Vevelstad kommune

Deres ref
202224742-7

Notat fra Vevelstad kommune etter befaring 29. august 2023

Fig.1

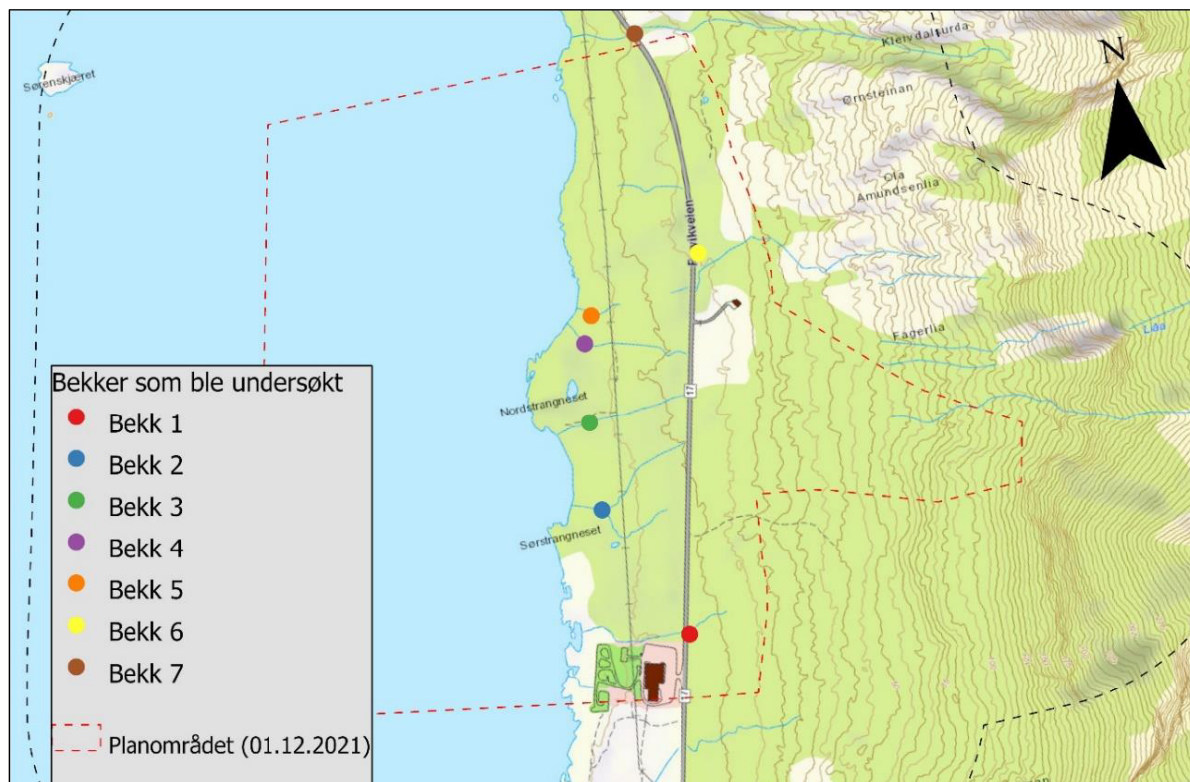
- Det er ikke gjort investeringsbeslutning for settefiskanlegget. Dersom etableringen av settefiskanlegget ikke blir realisert, blir heller ikke bekkesystemet vest for inntaksdammen slått sammen. I et slikt senario er det bare bekk 2 og 3 (se fig.1) som blir berørt nedstrøms den kommunale inntaksdammen.

Fig.2

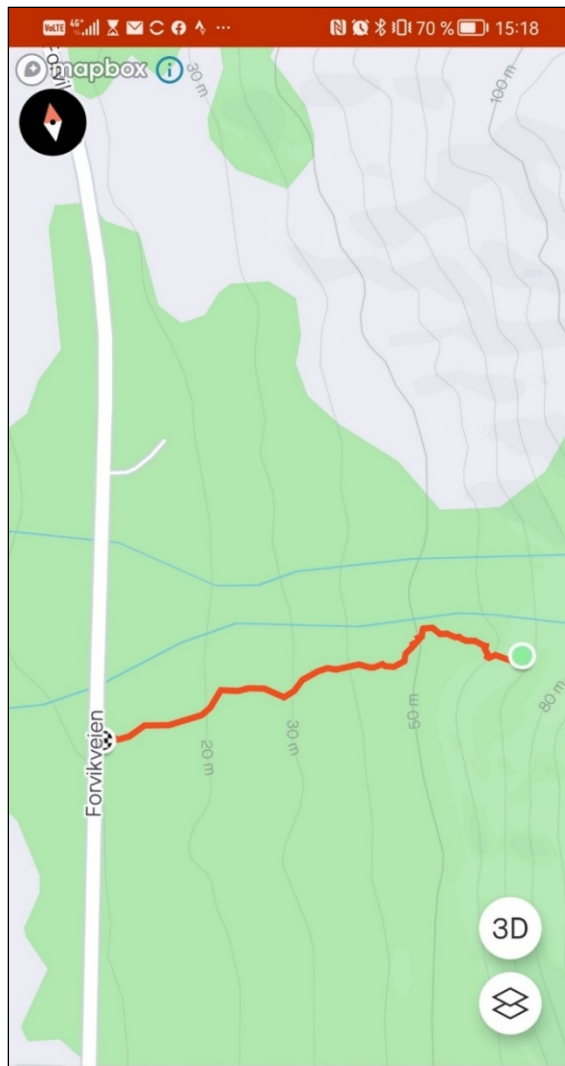
- Figur 2 og 3 er kartlegging av bekk 2 gjort med registrering på Strava. Nedstrøms etter inntaksdammen deler Liåa seg til to bekker (bekk 2 og 3) mellom inntaksdammen og Fylkesvei 17 (se bilde_1). Samtidig kommer andre mindre bekker til som tilførsel i bekk 2 (se bilde_2).
